**Progetto di ammodernamento del micro impianto idroelettrico sul canale artificiale esistente nel Comune di Garessio di cui alla derivazione dal fiume Tanaro n. 644/a (potenza complessiva inferiore a 1000 ).**

**Proponente: HUVEPHARMA ITALIA s.r.l. - Viale della Libertà' n. 80 - San Donato Milanese.**

**Esito procedimento di Verifica. Restituzione elaborati e rimborso oneri istruttori.**

Figura A:

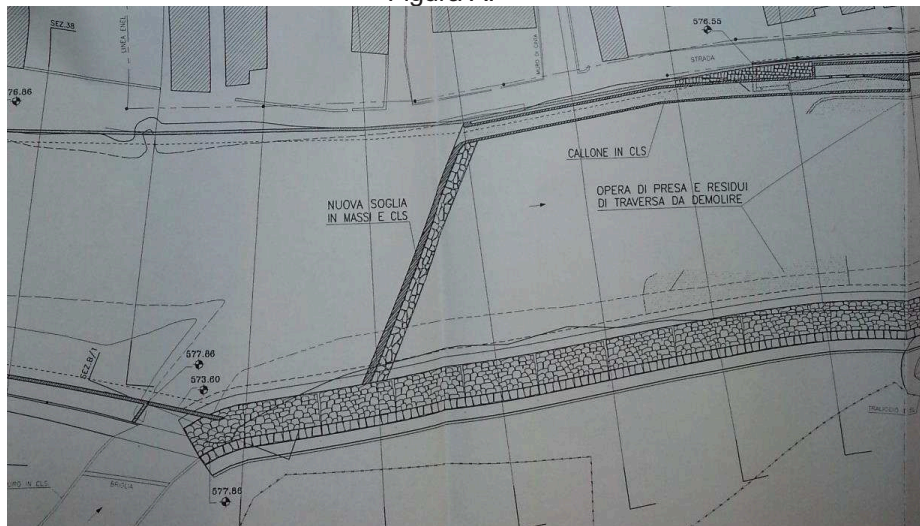
Contrariamente da quanto raffigurato, dal sopralluogo effettuato in situ dai tecnici provinciali, non si è rilevata la presenza della nuova soglia in massi, così come rappresentata e descritta in progetto, bensì il solo canale di derivazione, che risulta costituito di solo materiale sciolto in alveo. Tale categoria di opere, per le sue caratteristiche, viene tipicamente utilizzata, con note criticità, per i soli prelievi irrigui, con funzionalità stagionale, e necessita di un rimodellamento manuale periodico per il suo utilizzo con tutte le conseguenze sulle garanzie di rilascio del DMV, sulla qualità del corpo idrico e sul rischio di non raggiungimento degli obiettivi di qualità che il susseguirsi di lavori in alveo comporta.

Inoltre di tale azione di ripristino delle opere di derivazione (traversa e canale), che non risulta essere temporanea ma più verosimilmente un'azione permanente, non si è tenuto conto nello Studio di Impatto Ambientale.

Al fine di poter effettuare una valutazione complessiva degli impatti ambientali generati dalla realizzazione dell'intervento proposto, si invita il proponente a ripresentare il progetto in esame completo della descrizione dello stato di fatto delle opere di derivazione dal Fiume Tanaro, corredato da opportune planimetrie, sezioni e documentazione fotografica, con la descrizione delle modalità di gestione di tale opera di presa e di rilascio della stessa.

Inoltre lo studio di impatto ambientale dovrà contenere le valutazioni relative all'impatto ambientale causato dagli eventuali interventi di rifacimento dell'opera di presa nonché da quelli causati dagli interventi periodici di manutenzione e di ripristino delle opere di derivazione in alveo.
